Keluarga Fabius

**Anesthesia workstation
Perangkat lunak 3.n**

Tambahan untuk petunjuk penggunaan

Perangkat	Nomor Suku Cadang	Edisi
Fabius Tiro	9511388	dari 1. Edisi
Fabius MRI	9511375	dari 1. Edisi

Fresh gas outlet eksternal dengan switch dan kunci ventilator (opsi)

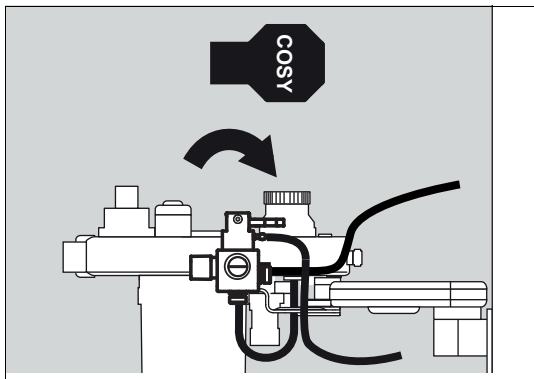
Ketika switch fresh gas outlet eksternal diatur untuk beroperasi dengan sistem non-rebreathing [A], kunci ventilator akan mencegah mode ventilasi terkontrol (**Volume Control**, **Pressure Control**, **Pressure Support**, **SIMV/PS**) untuk memulai.

Alarm berikut ini akan dibunyikan:

Dari perangkat lunak versi 3.37:

- **VENTILATOR FAIL !!!**
- **CHECK APL / EXT. FGO !!!**

Dengan versi perangkat lunak yang lebih lama:

- **VENTILATOR FAIL !!!**
- **CHECK APL VALVE !!!**

Pemecahan masalah jika tes katup pengaman gagal

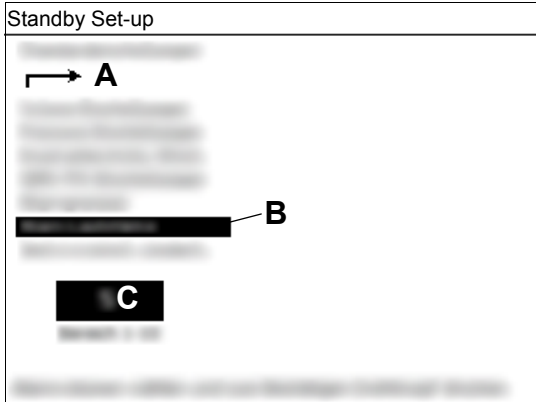
PERINGATAN

Risiko terjadinya tekanan berlebih yang tidak terduga atau tekanan negatif

Katup pengaman yang kotor atau tidak berfungsi mungkin tidak akan mampu mengimbangi tekanan berlebih yang tiba-tiba atau tekanan negatif dalam sistem pernapasan.

Lakukan uji kebocoran sebelum memulai perangkat. Amati hasil uji katup pengaman.

- Ulangi uji kebocoran. Jangan operasikan perangkat jika uji katup pengaman terus gagal. Hubungi DrägerService atau mitra servis lokal resmi

Mengubah konfigurasi

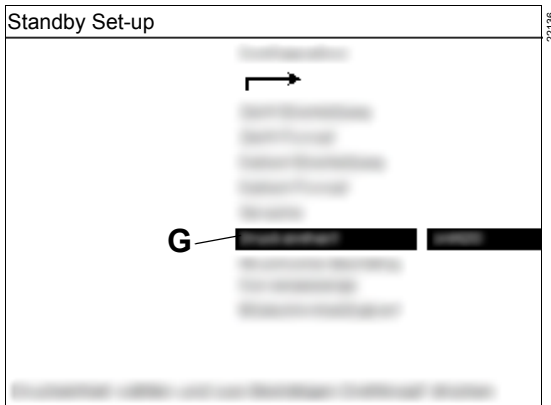
Dalam bab ini, pengaturan urutan nada alarm telah dihilangkan. Hanya urutan nada alarm standar yang sekarang dikeluarkan sebagai urutan nada alarm.

- 1 Di layar **Standby Set-up**, pilih **Configuration** dan konfirmasi.

Layar dengan pengaturan konfigurasi akan terbuka.

Mengubah unit tekanan

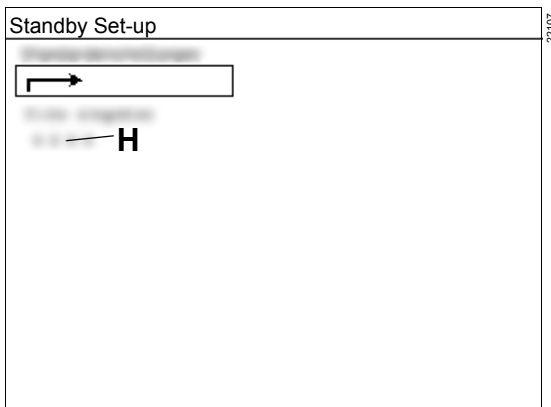
Teks berikut ini telah diubah:

- 1 Pilih item menu **Pressure Unit (G)** dan konfirmasi.

Layar dengan permintaan kata sandi akan terbuka.

- 2 Masukkan sandi (H) dan konfirmasi.

Mengakses volume alarm

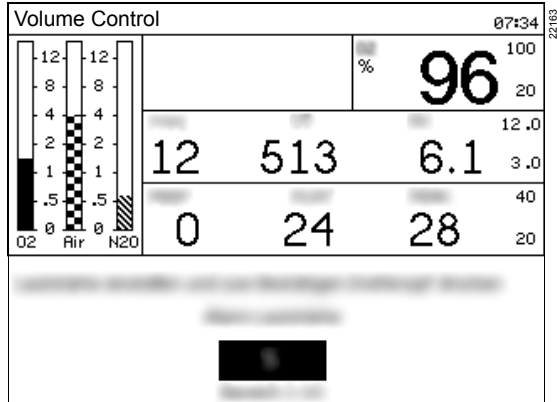
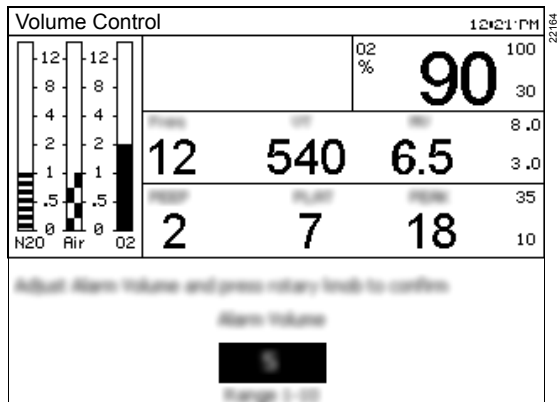
Peringatan dan teks berikut ditambahkan ke bab:

PERINGATAN

Risiko tidak mendengar nada alarm

Saat beroperasi di lingkungan yang bising, sinyal alarm akustik mungkin tidak terdengar.

Selalu atur nada alarm ke volume yang cukup.

- 1 Tekan tombol softkey **Access Alarm Volume** (A).

- 2 Setel volume alarm baru ke nilai antara 1 (minimum) dan 10 (maksimum) dan konfirmasi.
